BOLLETTINO - BULLETIN

TECNICO • TECHNICAL	●	GRUPPO • GROUP	3
RICAMBI • SPARE PARTS	●	NR • NO	112
INFORMAZIONI • INFORMATION		DATA • DATE	01-12

MODELLI: Decespugliatori 8460 - 8530 - 8550 BOSS

OGGETTO: Impugnatura, manubrio, cavetti di massa

SUBJECT: Grip, handle, earth wires

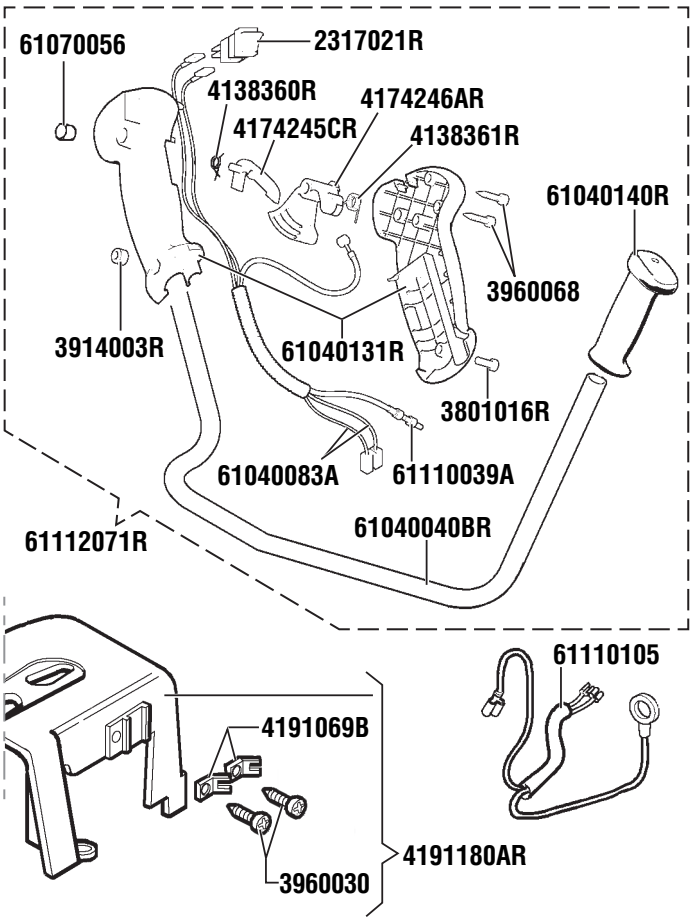
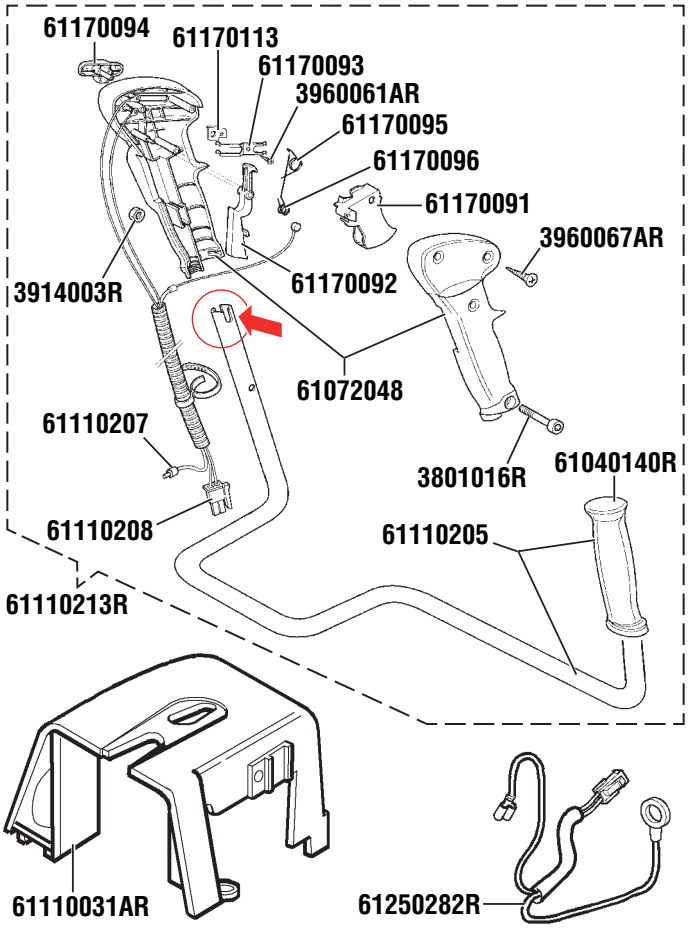
DESCRIZIONE: Sostituito l'interruttore di massa e modificata l'impugnatura. Per il corretto posizionamento della nuova impugnatura sono state introdotte due asole sull'estremità manubrio. Modificati i cavetti di massa lato motore e lato impugnatura con l'introduzione di nuovi connettori d'aggancio in sostituzione ai faston. L'introduzione dei nuovi connettori permette l'eliminazione dei lamierini posti sulla cuffia motore.

DESCRIPTION: Replaced the earth switch and modified the grip. For the correct placement for the new grip we have introduced two slots on the end of handlebar. Changed the earth cables (handle cable - engine cable) with the introduction of a new earth wiring system instead of the slide types. They will no longer fit over the earth plate, they are coupled together.

INTERCAMBIABILITÁ: Particolari singoli, no. Gruppo completo, sì.

DISPONIBILITÀ RICAMBI: Tutti i particolari premodifica continuano ad essere disponibili ad eccezione dell'impugnatura completa che verrà fornita ad esaurimento.

DECORRENZA: 01/12/11, matr.1771483700 (8460); 24/11/11, matr.1751478796 (8530); 01/12/11, matr.1761482608 (8550 BOSS)

SUBJECT: Grip, handle, earth wires

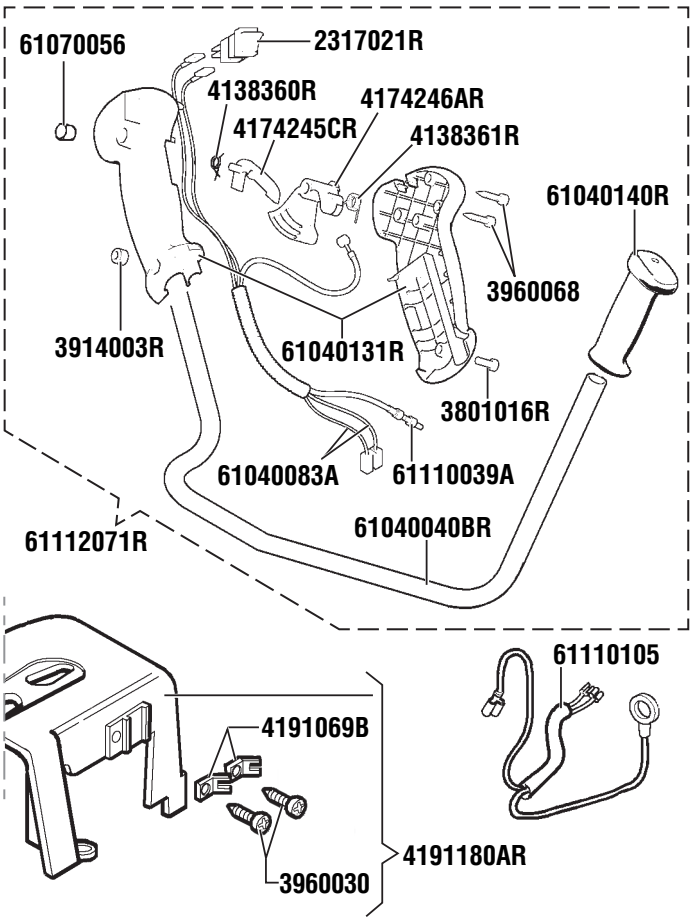
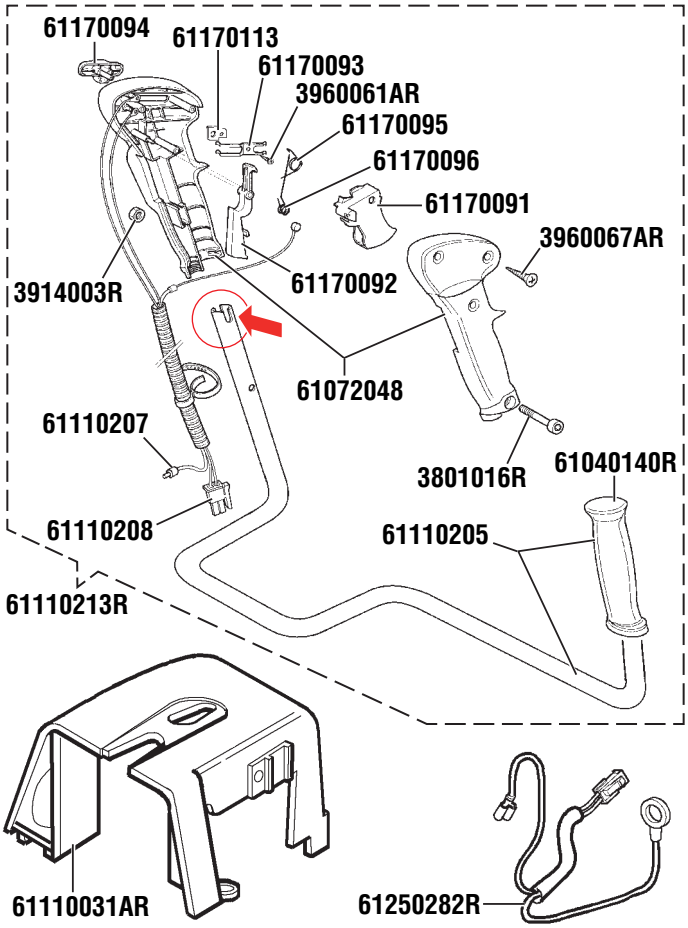
BESCHREIBUNG: Produktverbesserung im Bereich des Stopschalters. Durch die Einführung des neuen Stopschalters wurde es notwendig einen komplett neuen Gasgriff einzuführen. Zur besseren Arretierung wurde das Griffrohr mit zwei kerben Versehen. Ebenfalls wurde hierbei ein neues Kurzschlusskabel eingeführt.

DESCRIPTION: Replaced the earth switch and modified the grip. For the correct placement for the new grip we have introduced two slots on the end of handlebar. Changed the earth cables (handle cable - engine cable) with the introduction of a new earth wiring system instead of the slide types. They will no longer fit over the earth plate, they are coupled together.

AUSTAUSCHBARKEIT: Einzelteile sind nicht Tausch bar, der komplette Gasgriff mit Griffrohr ist verwendbar.

VERFÜGBARKEIT DER ERSATZTEILE: Ersatzteile vor Änderung sind nach wie vor Lieferbar.

BEGINN: 01/12/11, Seriennummer 1771483700 (8460); 24/11/11, Seriennummer 1751478796 (8530); 01/12/11, Seriennummer 1761482608 (8550 BOSS)

SUBJECT: Grip, handle, earth wires

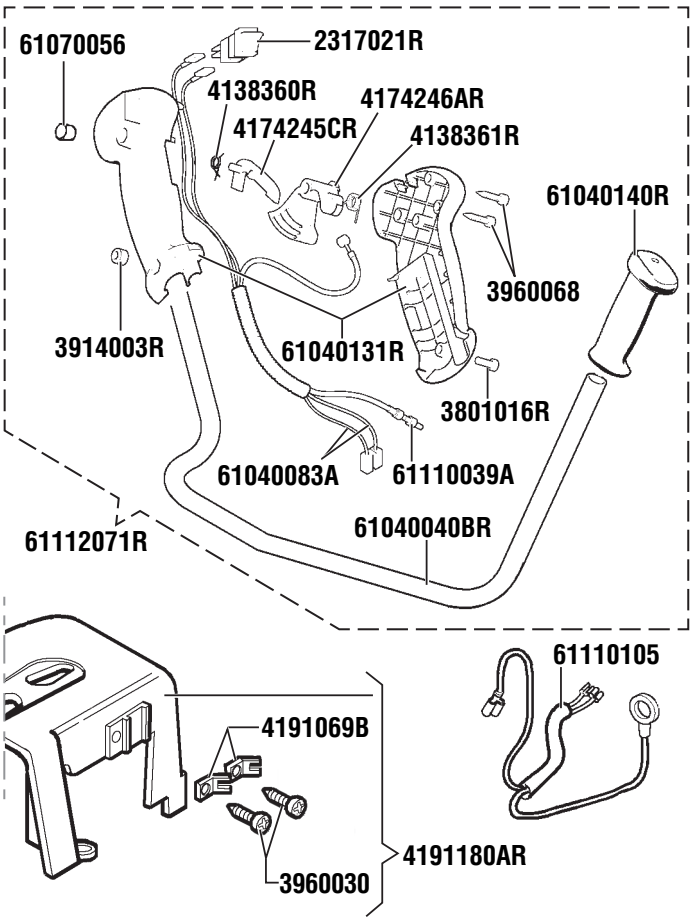
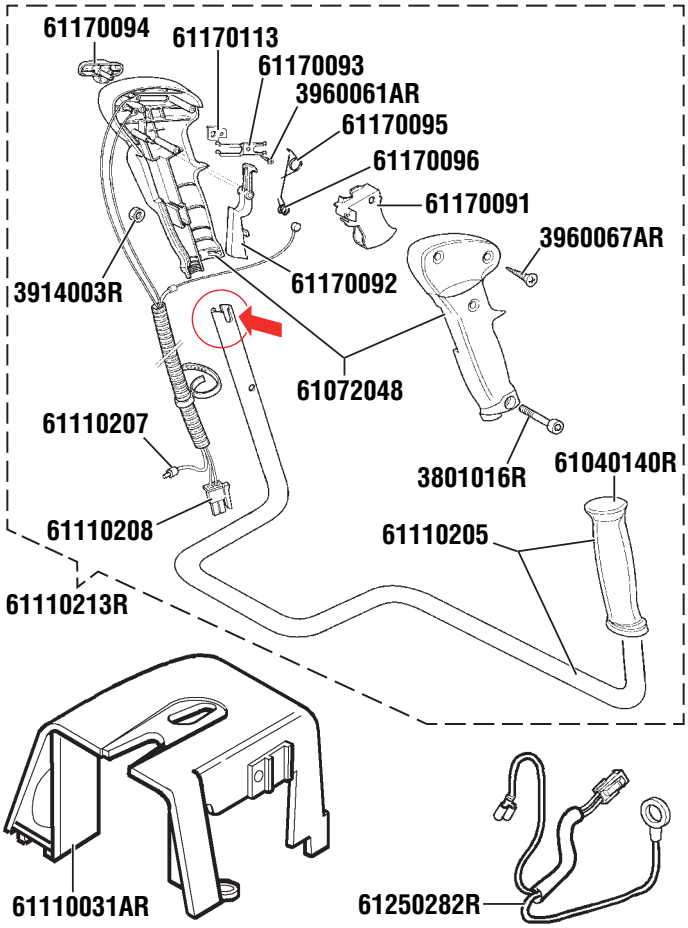
DESCRIPCIÓN: Sustitución del interruptor de masa y modificación de la empuñadura. Para el correcto posicionamiento de la nueva empuñadura se han realizado dos marcas sobre el manillar. Modificado el cable masa lado motor y lado empuñadura con un nuevo conector en sustitución de los faston la introducción del nuevo conector permite la eliminación de los conectores sobre la capota del motor.

DESCRIPTION: Replaced the earth switch and modified the grip. For the correct placement for the new grip we have introduced two slots on the end of handlebar. Changed the earth cables (handle cable - engine cable) with the introduction of a new earth wiring system instead of the slide types. They will no longer fit over the earth plate, they are coupled together.

INTERCAMBIABILIDAD: Piezas sueltas no, kit completo si.

DISPONIBILIDAD RECAMBIO: Todas las piezas modificadas continúan estando en repuesto menos la empuñadura que será obsoleta.

VALIDEZ: 01/12/11, serial n° 1771483700 (8460); 24/11/11, serial n° 1751478796 (8530); 01/12/11, serial n° 1761482608 (8550 BOSS)

SUBJECT: Grip, handle, earth wires

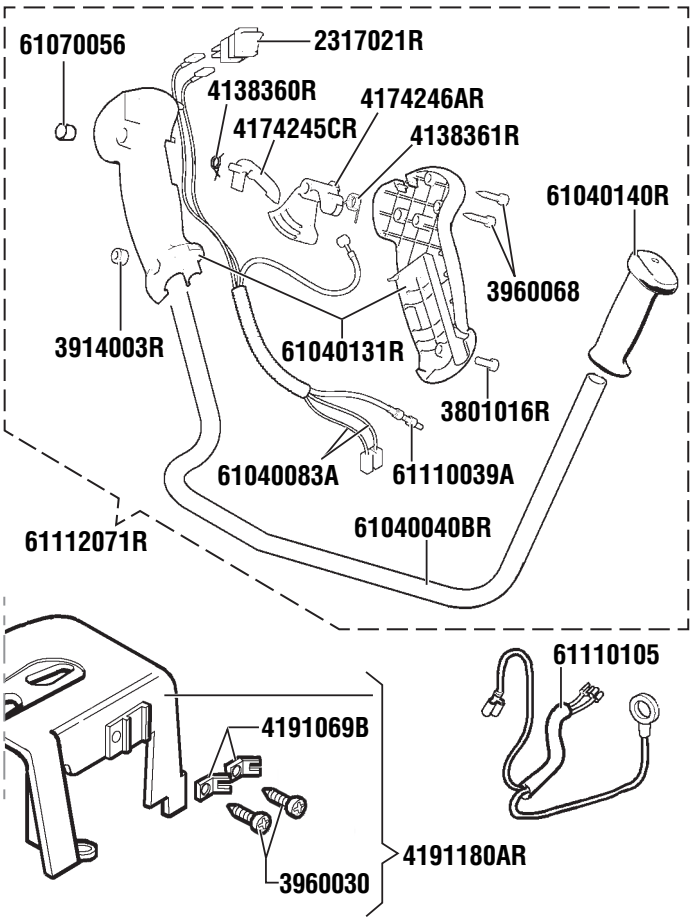
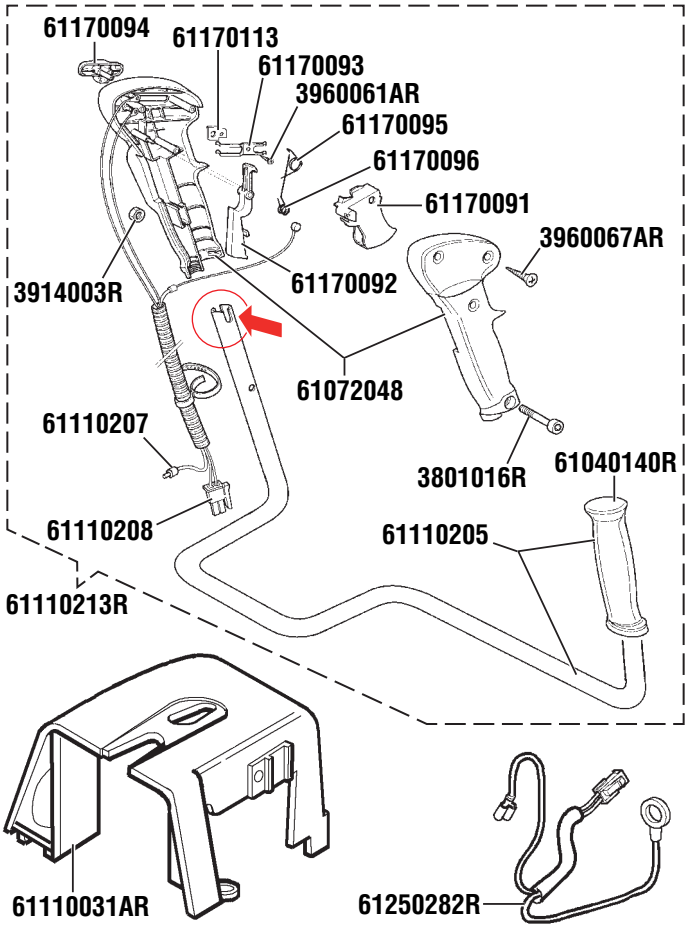
DESCRIPTION: Remplacement de l'interrupteur d'arrêt et modification de la poignée. Afin de positionner correctement la nouvelle poignée, deux fentes ont été réalisées sur l'extrémité du guidon. Modifications des câbles de masses coté moteur et poignée avec l'introduction un nouveau connecteur permettant d'éliminer le connecteur a lamelles fixé sur le carter moteur.

DESCRIPTION: Replaced the earth switch and modified the grip. For the correct placement for the new grip we have introduced two slots on the end of handlebar. Changed the earth cables (handle cable - engine cable) with the introduction of a new earth wiring system instead of the slide types. They will no longer fit over the earth plate, they are coupled together.

INTERCHANGEABLE: Pas les pièces seules. Le kit complet uniquement.

DISPONIBILITÉ PIÈCES DÉTACHÉES: Toutes les pièces détachées avant la modification continueront à être disponibles excepté l'ancienne poignée complète qui sera disponible jusqu'à épuisement du stock.

A PARTIR DE: 01/12/11, n° série 1771483700 (8460); 24/11/11, n° série 1751478796 (8530); 01/11/11, n° série 1761482608 (8550 BOSS)

SUBJECT: Grip, handle, earth wires

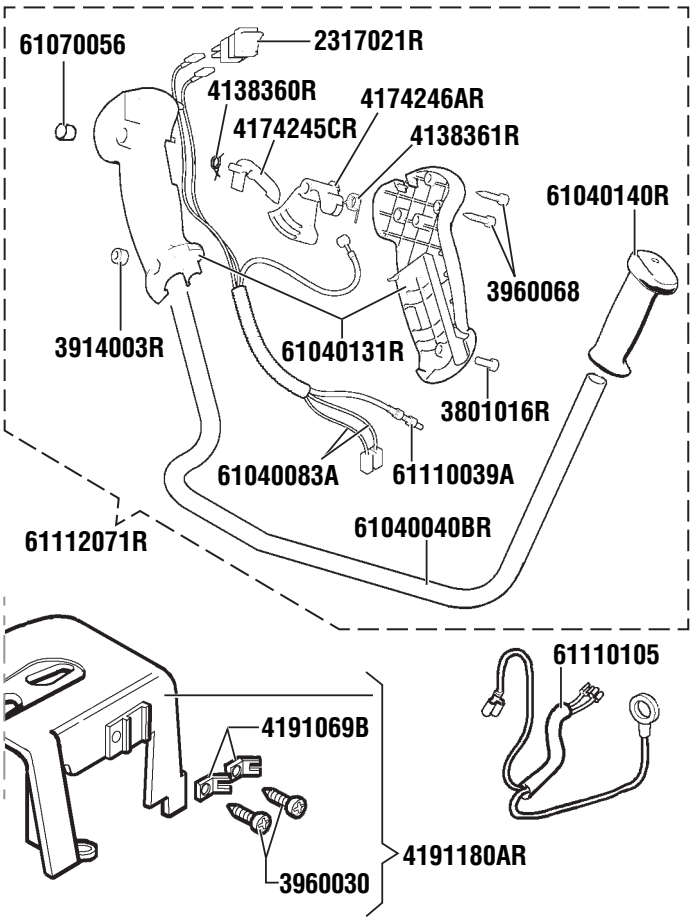
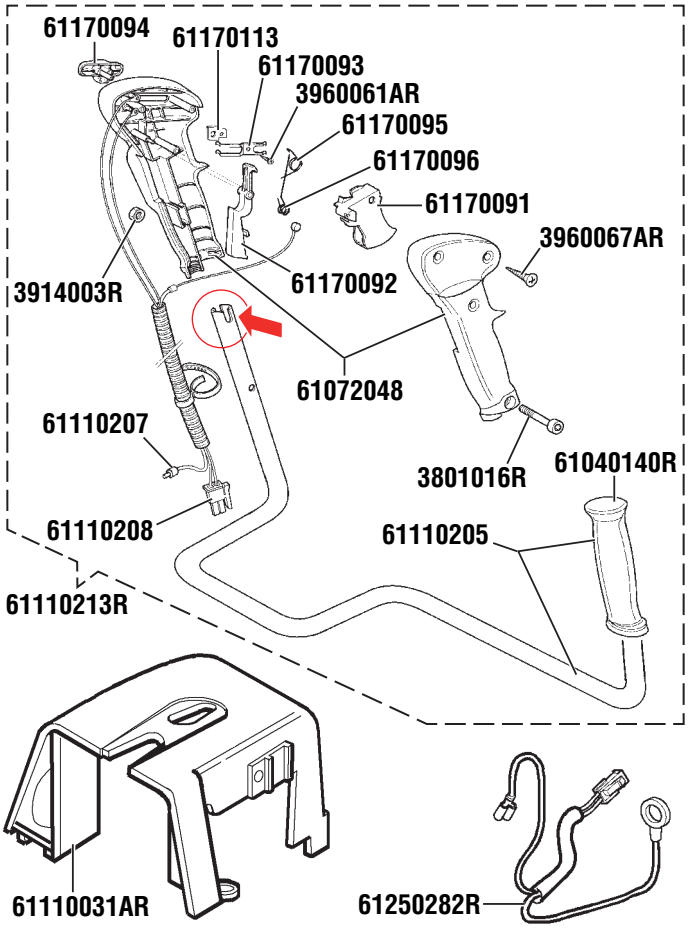
BESCHRIJVING: De aardingsdraad is veranderd en de handgreep aangepast. Voor de correcte plaatsing van de nieuwe handgreep hebben we twee nieuwe gaten aan het stuur voorzien. De aardingskabels zijn veranderd (handvatkabel – gaskabel) met de introductie van een nieuw aardingsdraadsysteem in plaats van de schuiftypes. Het oude systeem zal niet langer over de aardingsplaat passen, ze horen samen.

DESCRIPTION: Replaced the earth switch and modified the grip. For the correct placement for the new grip we have introduced two slots on the end of handlebar. Changed the earth cables (handle cable - engine cable) with the introduction of a new earth wiring system instead of the slide types. They will no longer fit over the earth plate, they are coupled together.

VERWISSELBAARHEID: Enkel als volledige kit.

BESCHIKBAARHEID RESERVEONDERDELEN: Alle oude aparte onderdelen blijven beschikbaar, behalve het oude complete stuur dat geleverd wordt tot uitputting van de voorraad.

INWERKINGTREDING: 01/12/11, serien° 1771483700 (8460);24/11/11, serien° 1751478796 (8530); 01/12/11, serien° 1761482608 (8550 BOSS)

SUBJECT: Grip, handle, earth wires

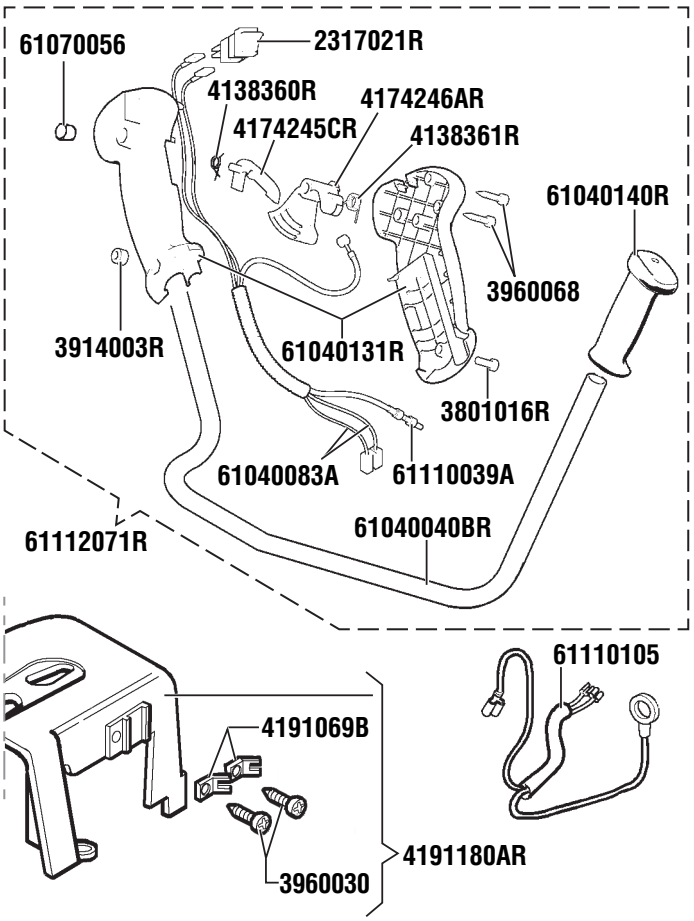
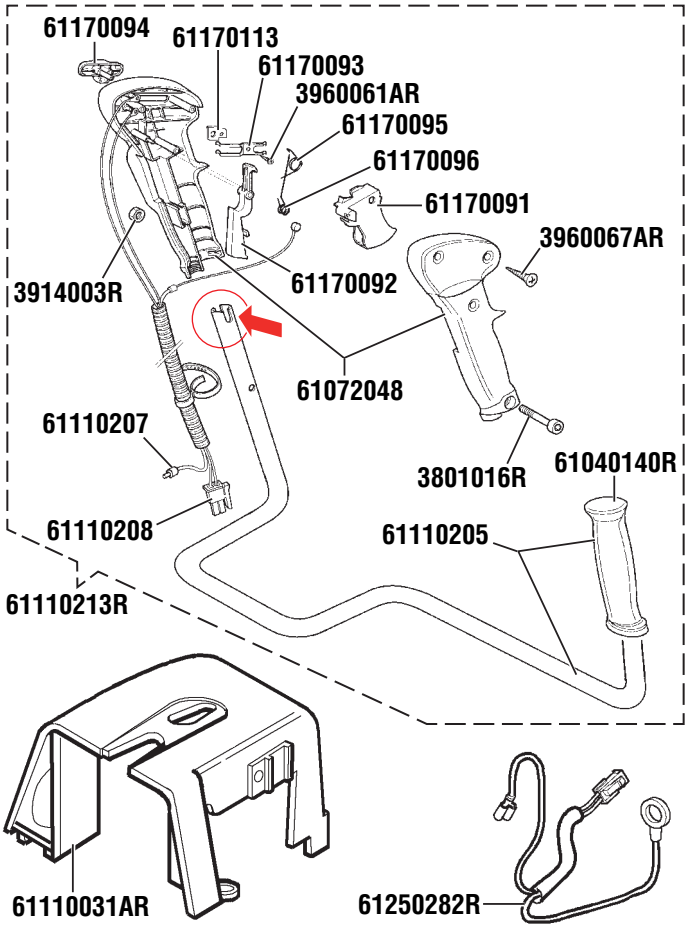
OPIS: Wymiana wyłącznika zapłonu I modyfikacja rękojeści. W celu właściwego zamocowania nowej rękojeści wprowadzono dwie szczeliny w uchwycie. Zmodyfikowano przewody masujące (przewód uchwytu i silnika) z nowym systemem łączenia zamiast dotychczasowych wsuwek. Nie są one łączone w płycie połączeniowej, będą łączone bezpośrednio.

DESCRIPTION: Replaced the earth switch and modified the grip. For the correct placement for the new grip we have introduced two slots on the end of handlebar. Changed the earth cables (handle cable - engine cable) with the introduction of a new earth wiring system instead of the slide types. They will no longer fit over the earth plate, they are coupled together.

WSPÓŁWYMIENNOŚĆ: Tylko kompletu.

DOSTEPNOŚĆ CZĘŚCI ZAMIENNYCH: Wszystkie części z przed modyfikacji będą nadal dostępne z wyjątkiem kompletnego uchwytu, który będzie dostępny do wyczerpania zapasu magazynowego.

DATA WPROWADZENIA ZMIAN: 01/12/11 od nr ser. 1771483700 (8460); 24/11/11 od nr ser. 1751478796 (8530); 01/12/11 od nr ser. 1761472608 (8550 BOSS)

SUBJECT: Grip, handle, earth wires

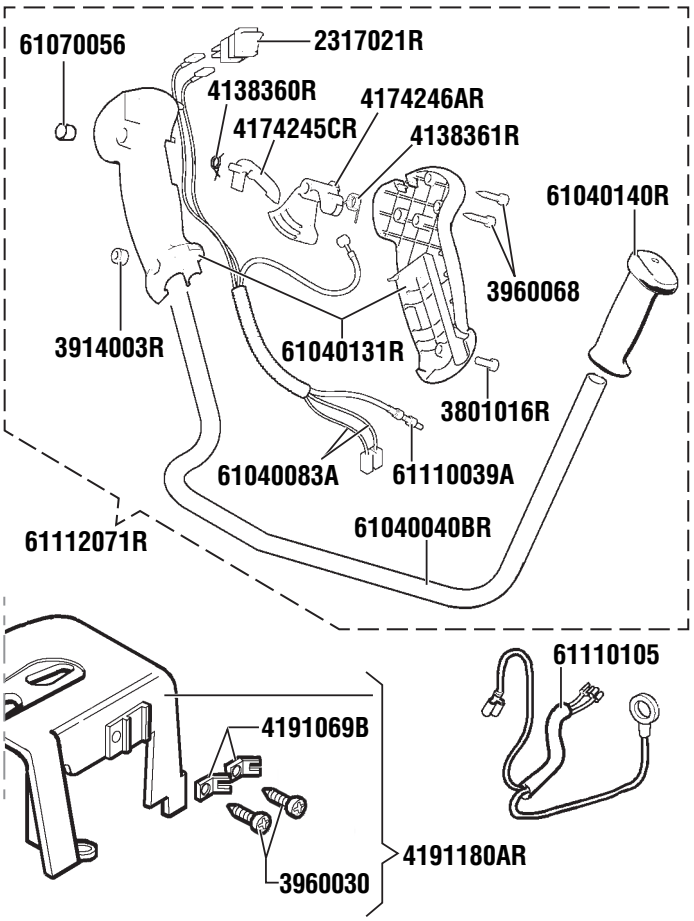
ОПИСАНИЕ: Изменен выключатель и форма ручки. Для правильной фиксации ручки на трубке рукоятки сделаны два паза. Провода объединены в один пучок.

DESCRIPTION: Replaced the earth switch and modified the grip. For the correct placement for the new grip we have introduced two slots on the end of handlebar. Changed the earth cables (handle cable - engine cable) with the introduction of a new earth wiring system instead of the slide types. They will no longer fit over the earth plate, they are coupled together.

ВЗАИМОЗАМЕНЯЕМОСТЬ: Только весь набор в сборе.

НАЛИЧИЕ ЗАПЧАСТЕЙ: Старые запчасти доступны до конца склада.

ДАТА: 01/12/11, с серийного номера 1771483700 (8460), 24/11/11 с серийного номера 1751478796 (8530); с серийного номера 1761482608 (8550 BOSS)
